Determinazione dirigenziale	n. DET-AMB-2024-6517 del 22/11/2024
Oggetto	D.LGS. 152/06 PARTE SECONDA - L.R. 21/04. DITTA EMILCERAMICA S.R.L. - STABILIMENTO 1, ATTIVITÀ DI FABBRICAZIONE DI PRODOTTI CERAMICI MEDIANTE COTTURA, SITA IN VIA GHIAROLA NUOVA n. 29 IN COMUNE DI FIORANO MODENESE (MO). AUTORIZZAZIONE INTEGRATA AMBIENTALE - MODIFICA NON SOSTANZIALE.
Proposta	n. PDET-AMB-2024-6808 del 22/11/2024
Struttura adottante	Servizio Autorizzazioni e Concessioni di Modena
Dirigente adottante	ANNA MARIA MANZIERI

OGGETTO: D.LGS. 152/06 PARTE SECONDA – L.R. 21/04. DITTA **EMILCERAMICA S.R.L.**  
– **STABILIMENTO 1**, ATTIVITÀ DI FABBRICAZIONE DI PRODOTTI CERAMICI  
MEDIANTE COTTURA, SITA IN VIA GHIAROLA NUOVA n. 29 IN COMUNE DI FIORANO  
MODENESE (MO) (RIF. INT. N. 03716700368 / 37)  
AUTORIZZAZIONE INTEGRATA AMBIENTALE – MODIFICA NON SOSTANZIALE.

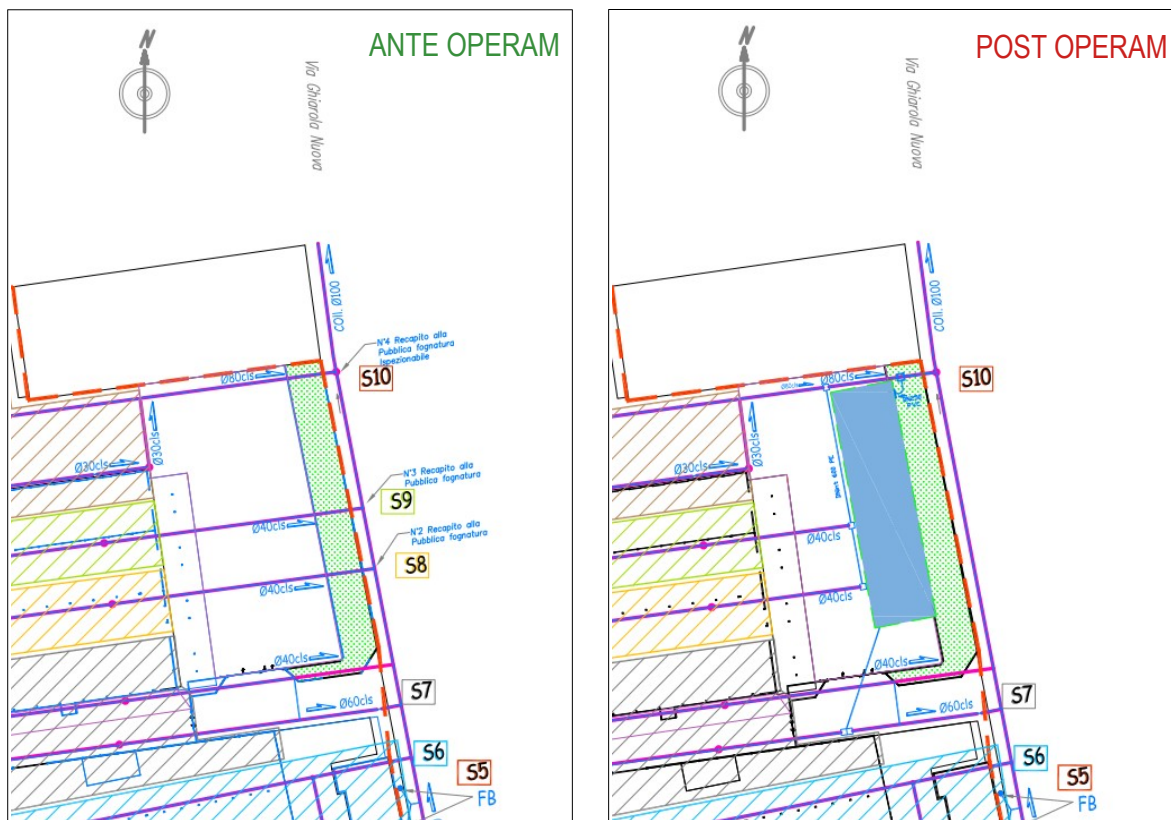
La vasca servirà il piazzale di deposito piastrelle, laminando le reti di raccolta delle acque meteoriche a servizio di una superficie impermeabile di circa 50.000 m<sup>2</sup>; sarà in posizione sopraelevata di circa 3 m rispetto al piano stradale, completamente interrata e coperta, in modo tale da essere carrabile.

La vasca sarà costituita da n. 6 camere tra loro collegate; avrà dimensioni in pianta di 59,60 x 15,20 x 2,5 m, con tirante massimo pari a 230 cm e franco di 20 cm, per un volume utile complessivo di **2.000 m<sup>3</sup>**, più virtuoso della semplice attenuazione idraulica, in quanto il volume di laminazione risulta pari a circa 400 m<sup>3</sup>/ha.

L'ingresso nella vasca della linea esistente sarà sul lato a monte: passando attraverso un pozzetto scolmatore, la linea si inserirà nella vasca che, dalla parte opposta, con uscita a fondo vasca, avrà una paratoia a parete automatica. A questo punto la linea uscirà, innestandosi nell'ultimo tratto fognario esistente all'interno della proprietà aziendale; nel punto di innesto si inserirà una pozzetto di ispezione con valvola a Clapet, per il blocco di un eventuale reflusso. Infine, la linea si inserirà nella fognatura pubblica che scende a valle della Ghiarola.

L'intervento comporterà una riorganizzazione della rete di raccolta delle acque piovane nell'area nord-est del sito, per cui:

- ▶ le acque attualmente confluenti al punto di scarico **S7** saranno convogliate nella vasca di laminazione, per cui lo scarico sarà attivo solo per le acque non raccolte nella vasca stessa;
- ▶ i reflui raccolti nella vasca di laminazione saranno recapitati in pubblica fognatura mediante il punto di scarico esistente **S10**;
- ▶ i punti di scarico **S8** e **S9** in pubblica fognatura saranno **eliminati** e i corrispondenti reflui saranno convogliati direttamente allo scarico **S10**.

valutata positivamente l'intenzione dell'Azienda di realizzare una vasca di laminazione, al fine di raccogliere le acque meteoriche ricadenti su un'ampia superficie di piazzali impermeabilizzati e di consentire il loro convogliamento nella pubblica fognatura mista in tempi più lunghi, così da risolvere almeno in parte le criticità che registra la rete fognaria di Via Ghiarola, soprattutto in occasione di eventi meteorici intensi;

preso atto dei dati dimensionali della nuova vasca, nonché del fatto che sarà interamente interrata e coperta, in modo da essere carrabile;

preso atto del fatto che l'intervento comporta l'**eliminazione** dei punti di scarico **S8** e **S9**, che vengono sostanzialmente ricompresi nello scarico **S10**, che recapiterà in pubblica fognatura anche le acque raccolte nella vasca di laminazione, e ritenendo pertanto necessario aggiornare l'elenco dei punti di scarico in pubblica fognatura autorizzati in AIA;

- a) l'installazione della nuova vasca di laminazione e la contestuale riorganizzazione della rete di raccolta delle acque piovane potranno essere realizzate solo previo corretto espletamento degli eventuali procedimenti edilizi che si rendessero necessari, nonché delle procedure di allaccio alla pubblica fognatura di competenza di Hera S.p.A. (gestore del Servizio Idrico Integrato);

- b) il gestore è tenuto a comunicare tramite PEC ad Arpae di Modena la **data di inizio delle operazioni di scavo** per la realizzazione della nuova vasca con **almeno 7 giorni di anticipo**, per consentire ai tecnici del Servizio Territoriale di Arpae di presenziare alle operazioni stesse;

- c) il punto 4 della sezione D2.5 "emissioni in acqua e prelievo idrico" dell'Allegato I è **sostituito dal seguente**:
4. È **consentito** lo scarico in **pubblica fognatura** di **acque reflue domestiche** (previo passaggio in fosse biologiche) e di **acque meteoriche da piazzali e pluviali** mediante i punti di scarico **S1, S2, S3, S4, S5, S6, S7, S10, S7a e S12**, nel rispetto del regolamento del gestore del Servizio Idrico Integrato.  
Inoltre, è **consentito** lo scarico in **acque superficiali** (canale irriguo) di **acque meteoriche da piazzali e pluviali** nel punto di scarico **S11**.
